Objet : Dossier PC 2B 148 22 N0002

Ce courrier fait suite au retour de la Mission régionale d'autorité environnementale (MRAE), en date du 1^{er} juillet 2022, concernant le permis de construire cité en objet, pour une centrale photovoltaïque flottante sur votre commune.

Vous trouverez ci-dessous notre réponse écrite pour les différentes questions posées par la MRAE.

Annexe IV : Phasage relatif à la période 2024-2028

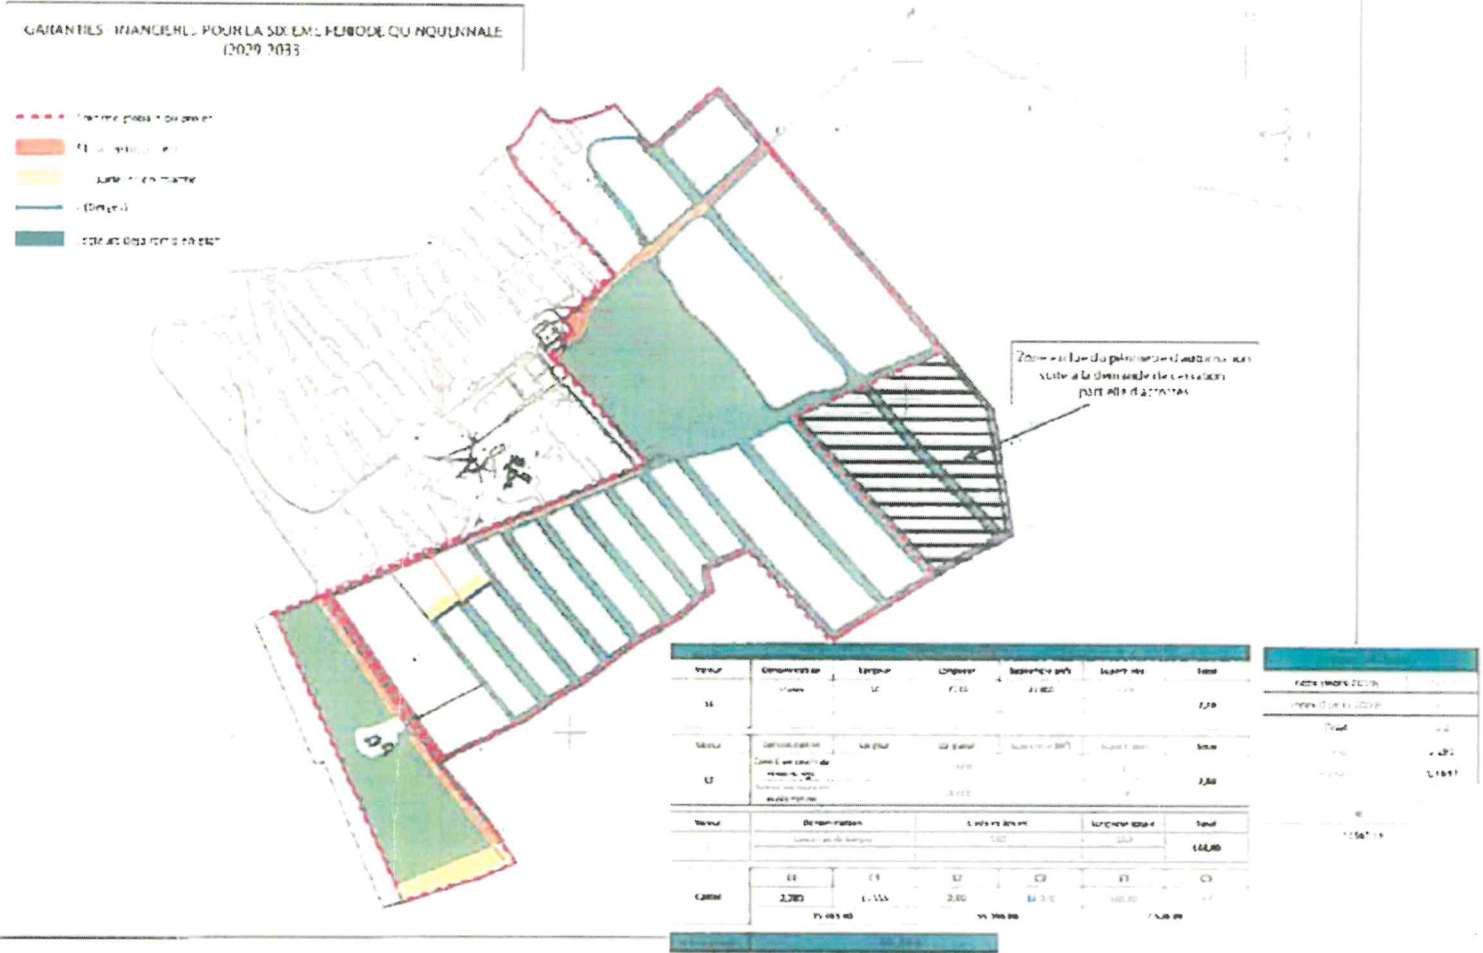
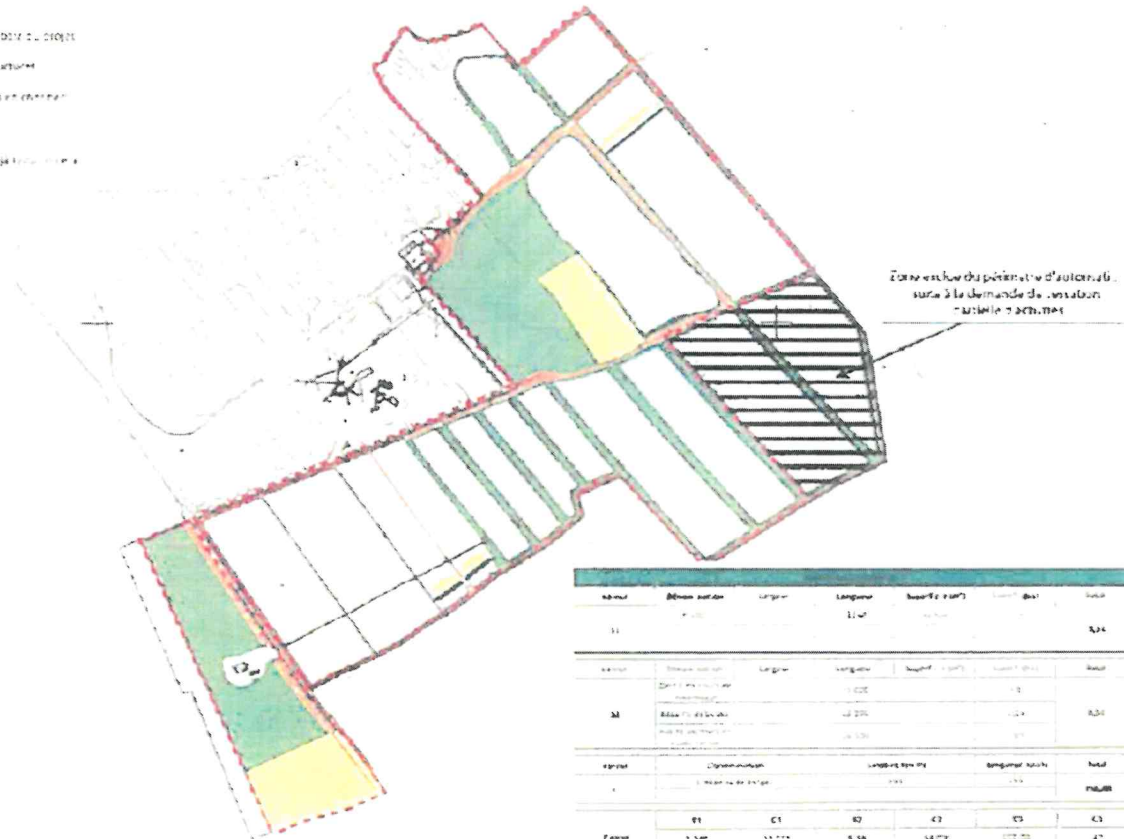
La MRAe recommande de compléter l'étude d'impact en précisant les autres variantes étudiées pour l'implantation du projet et de justifier sur le plan environnemental le choix des parcelles retenues.

Corsica Energia a choisi le seul endroit où une implantation était possible. En effet, la carrière CICO continue d'exploiter les autres parcelles, et peut-être d'autres sont destinées à une exploitation future, cependant seules nos parcelles (AL 32,34 et 35) sont définitivement en fin d'exploitation. Les bassins n'ont donc aucune destination future particulière, ils sont donc particulièrement propices au projet.

Les annexes 4 et 5 (pages suivantes) de l'arrêté préfectoral 2B-2019-09-24-003 mentionnent que ces parcelles (hachures noires) sont désormais hors du périmètre d'autorisation de la carrière à la suite d'une demande de cessation partielle d'activité.

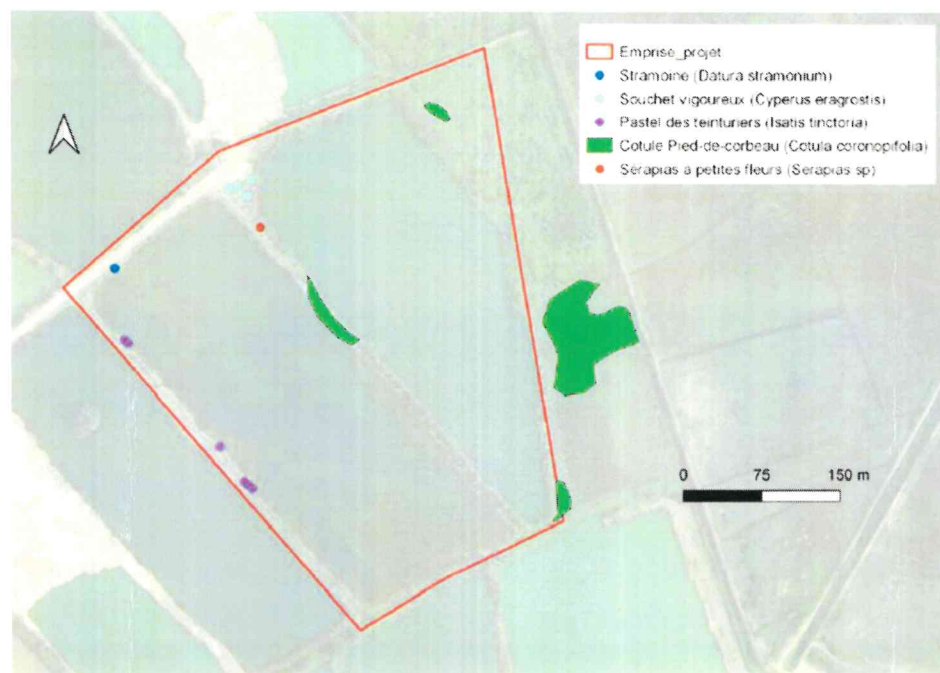
La MRAe recommande de compléter l'étude d'impact en y annexant le protocole de suppression des espèces envahissantes.

Quatre espèces végétales envahissantes sont présentes sur l'emprise du projet et ses abords. Le Souchet vigoureux (*Cyperus eragrostis*), la Pastel des teinturiers (*Isatis tinctoria*), la Stramoine (*Datura stramonium*) et la Cotule Pied-de-corbeau (*Cotula coronopifolia*). Si pour les trois premières, il ne s'agit encore que de quelques pieds isolés, la Cotule Pied-de-corbeau est observable sur des surfaces plus étendues notamment en limite Est des terrains du projet (Carte ci-dessous)

Les espèces envahissantes situées dans l'aire du projet feront l'objet au démarrage du chantier d'un arrachage, suivi d'un bâchage par membrane géotextile sur les zones concernées (localisation définie sur le plan ci-joint).

Plan de repérage en vue éloignée

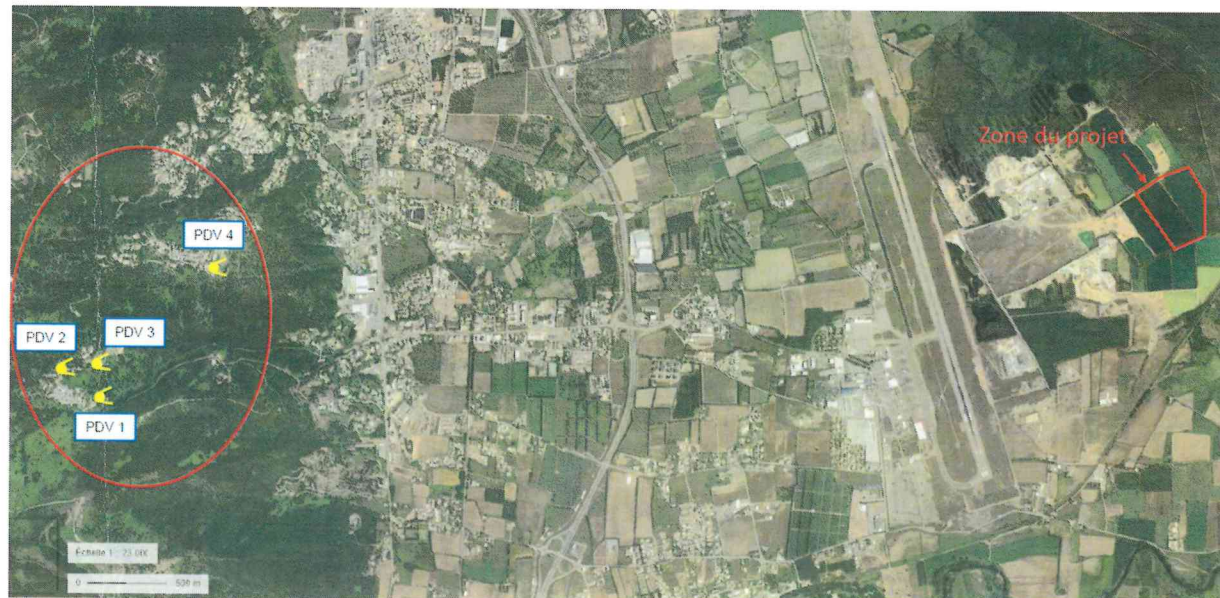
La MRAe recommande de compléter l'étude d'impact en ajoutant des photomontages en vues intermédiaires et lointaines du projet et de proposer, le cas échéant, des mesures en faveur de l'intégration du parc photovoltaïque (s'appuyer sur le guide d'étude d'impact pour le photovoltaïque³).

Sur le document PC 6 du permis de construire, le photomontage permet d'apprécier l'insertion paysagère de la future centrale. Cette vue permet de voir que les panneaux seront uniquement visibles si l'on est positionné sur les berges des bassins concernés par le projet. Cela implique de se trouver dans l'enceinte de la carrière CICO, qui est un site privé. Les vues, reprises ci-dessous, permettent d'avoir une idée de l'insertion du projet d'un point de vue éloignée ou intermédiaire. Il est impossible de distinguer le projet d'un point de vue intermédiaire du fait de la végétation présente en périphérie des bassins. Concernant le point de vue lointain, il n'est pas possible de distinguer les bassins et donc par conséquent la future centrale.

Carte des vitesses d'écoulement (extrait PPRI LUCCIANA)

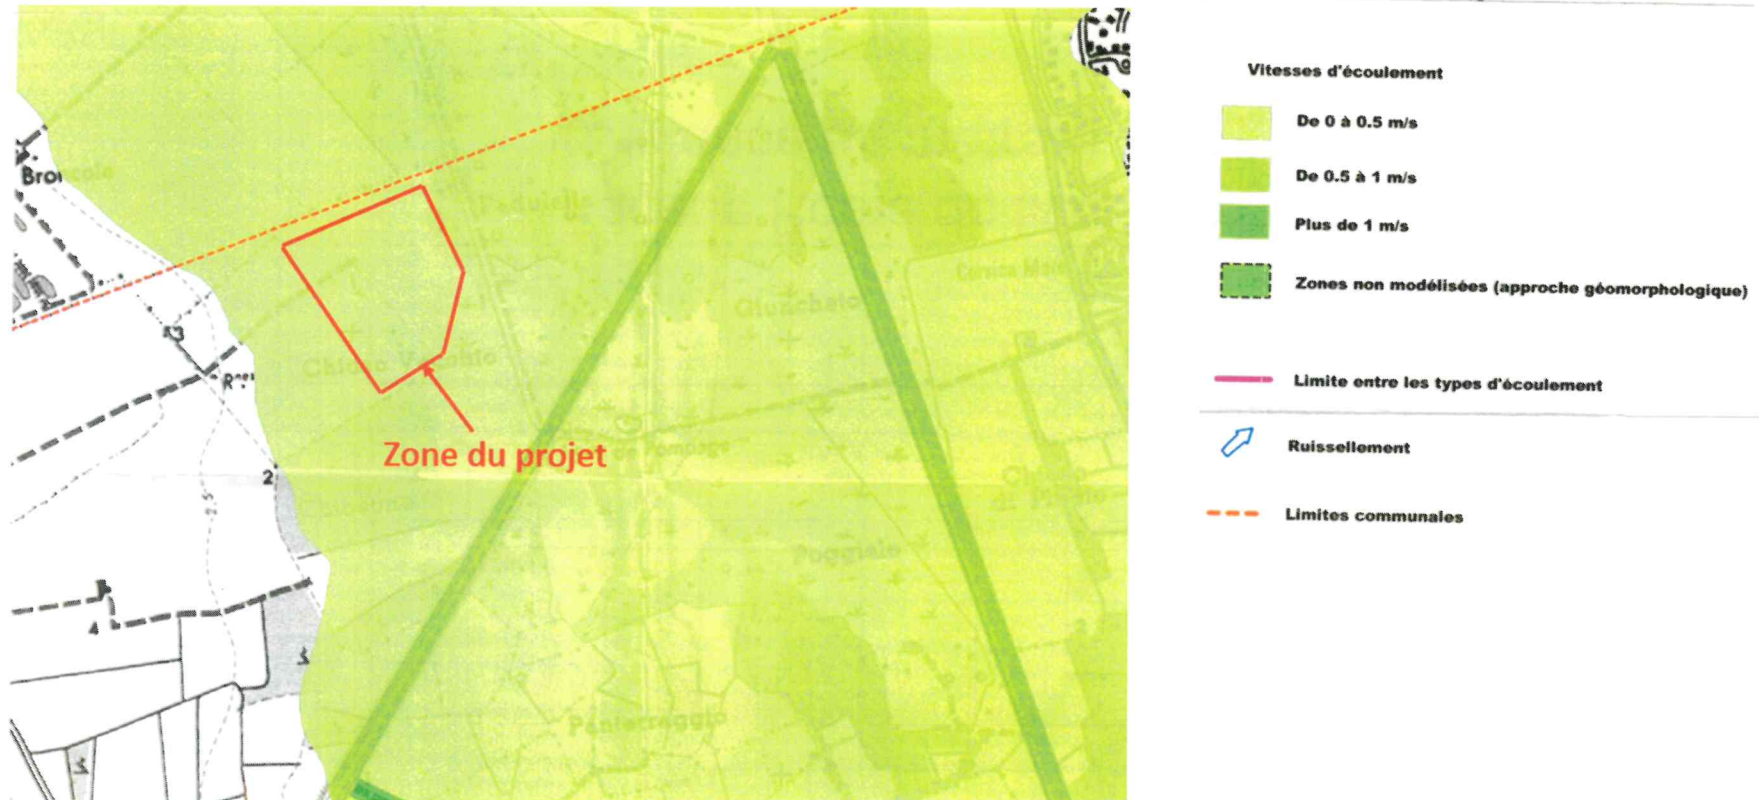
La MRAe recommande de compléter l'étude d'impact sur le traitement du risque inondation et submersion marine en précisant :

- les mesures de protection prévues pour les bâtiments annexes du projet (postes de transformation et de livraison) ;
- les mesures prévues pour garantir la tenue des ancrages des structures flottantes.

Si l'on se réfère au PPRI de la commune de Lucciana, le projet sera implanté sur une zone avec des hauteurs d'eau possibles de plus d'un mètre ou moins.

Si l'on se réfère au PPRI de la commune de Lucciana, le projet sera implanté sur une zone avec des vitesses d'écoulement de 0,5 m/s maximum.
